**Najwyższa Izba Kontroli
ul. Filtrowa 57, 02-056 Warszawa**

dot. nieprawidłowości przy realizacji projektu budowy Północnej Obwodnicy Krakowa (POK)
w ciągu drogi ekspresowej S-52

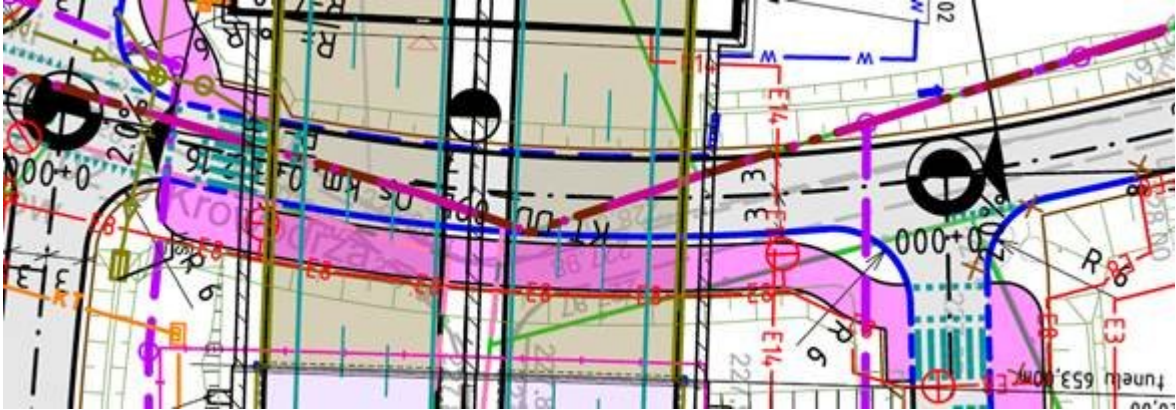
b) Pozostałe odgięcia CPR. W projekcie znajdują się miejsca, gdzie odgina się ciągi rowerowe z promieniem równym 0m.

Przykładem są dwa przejazdy na węźle z DK-7:

Arkusz 2.8:

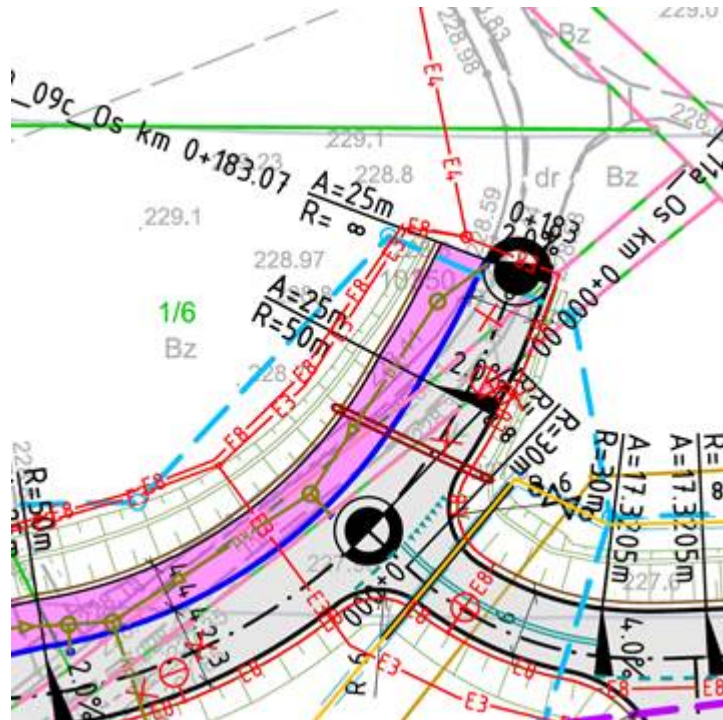
Droga DD-09c – rowerzyści chcący wjechać na jezdnie na końcu CPR nie mają nawet obniżonego chodnika. Niezrozumiałe jest również prowadzenie ruchu rowerowego wydzielonym ciągiem na drodze klasy D o potencjalnie bardzo małym natężeniu ruchu samochodowego.

Arkusz 2.12:

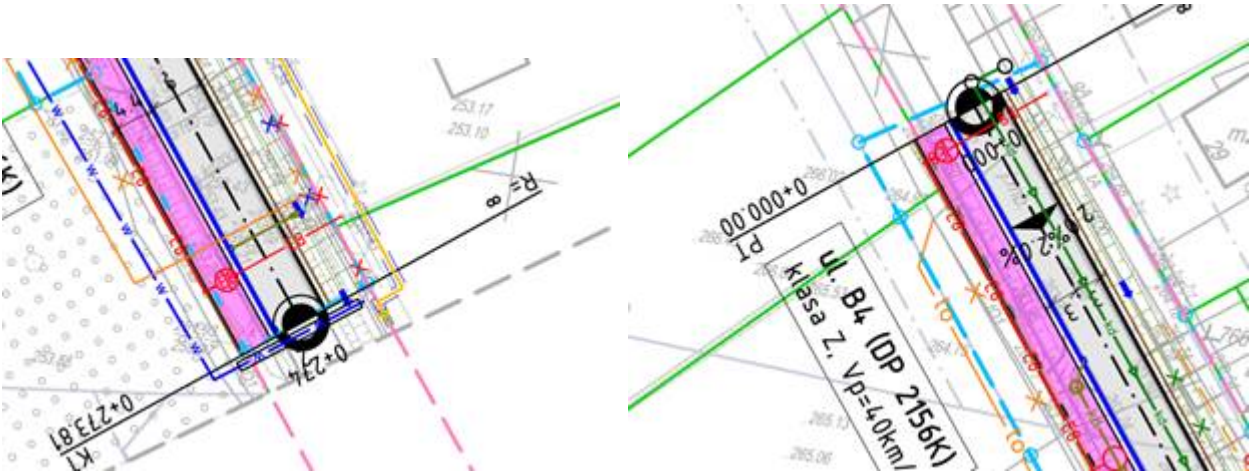
Ulica B-4 – rozwiązanie zakończenia CPR na obu końcach zakresu inwestycji uniemożliwia bezpieczny wjazd na ciąg na jego początku oraz zjazd na jego końcu. Rowerzyści jadący w kierunku północnym będą na krótkim odcinku drogi musieli dwukrotnie przekroczyć jezdnię poza skrzyżowaniem (co jest manewrem niebezpiecznym) w celu skorzystania z ciągu. Jak zwykle, typowym błędem jest tu brak zastosowania obniżonego krawężnika, co dodatkowo utrudnia wjazd.

Arkusz 2.14:

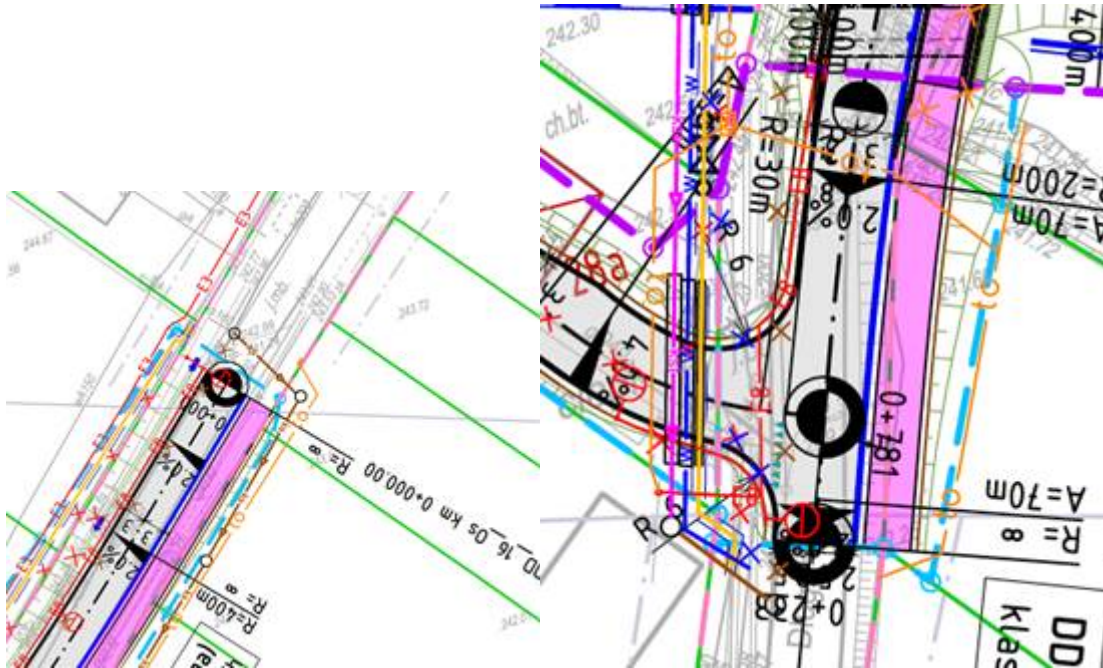
Ulica Długa – rozwiązanie zakończenia CPR na obu końcach zakresu inwestycji uniemożliwia bezpieczny wjazd na ciąg na jego początku oraz zjazd na jego końcu. Rowerzyści jadący w kierunku północnym będą na krótkim odcinku drogi musieli dwukrotnie przekroczyć jezdnię poza

skrzyżowaniem (co jest manewrem niebezpiecznym) w celu skorzystania z ciągu. Ponadto, rowerzysta jadący ciągiem pieszo-rowerowym od strony północnej, nie ma możliwości bezpiecznego skrętu w drogę DD-15. Jak zwykle, typowym błędem jest tu brak zastosowania obniżonego krawężnika, co dodatkowo utrudnia wjazd. Niezrozumiałe jest prowadzenie ruchu rowerowego po wydzielonym CPR (i to jeszcze potęgującym potencjalne punkty kolizji) na drodze klasy L o $V_p = 30\text{km/h}$.
